日付：2004年8月19日

提出元：NTT 東日本

題名：ケーブル漏話条件・干渉源の変更について

図：ケーブル漏話条件を緩和した場合の ADSL 干渉計算（EU-TIF64 A.992.1 Annex C 下り）

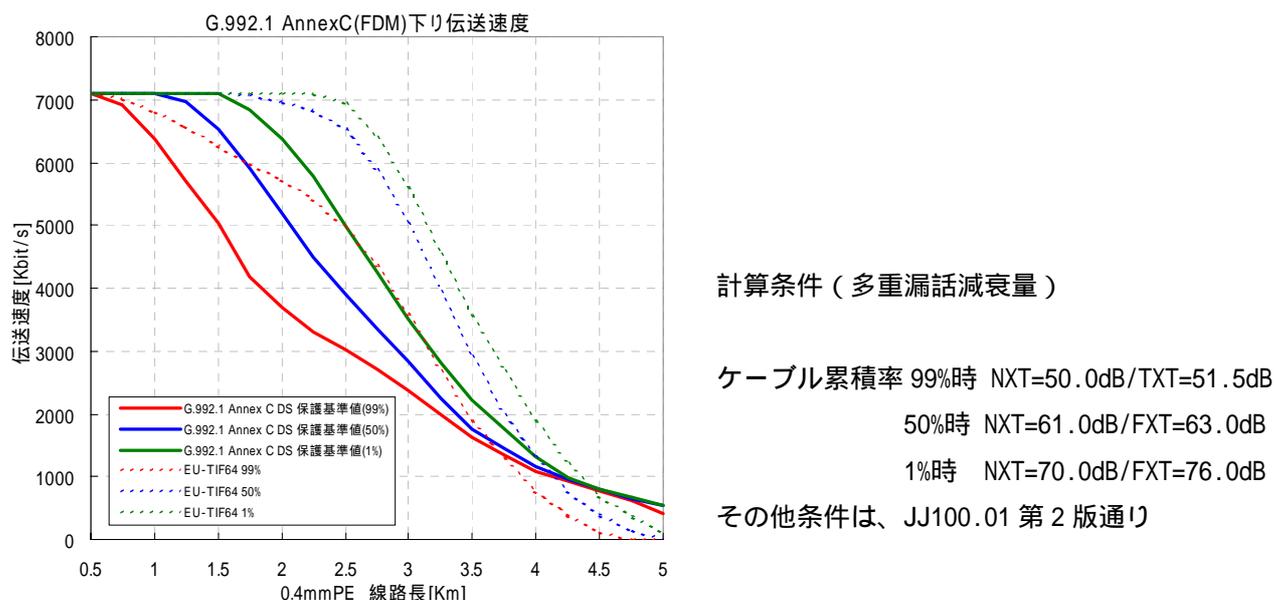
漏話減衰量緩和による影響

- ・緩和に伴い、保護判定基準は高くなる
- ・緩和に伴い、干渉の影響（被干渉回線の速度の低下）は少なくなる

漏話条件を緩和すると、適合性確認の適合基準が緩和される

ケーブル漏話条件の緩和、与干渉源数の減少といった提案は、適合性確認の基準を緩和し、より強い干渉を与える方式の導入を許容するものであり、現行の JJ100.01 第 2 版により保護されているユーザに多大な（現行の保護判定基準を下回る）悪影響を与える可能性を高くする。

弊社は、既存ユーザ保護の観点から、ケーブル漏話条件、与干渉源数は現行の JJ100.01 第 2 版通りの条件を適用すべきであると考えている。
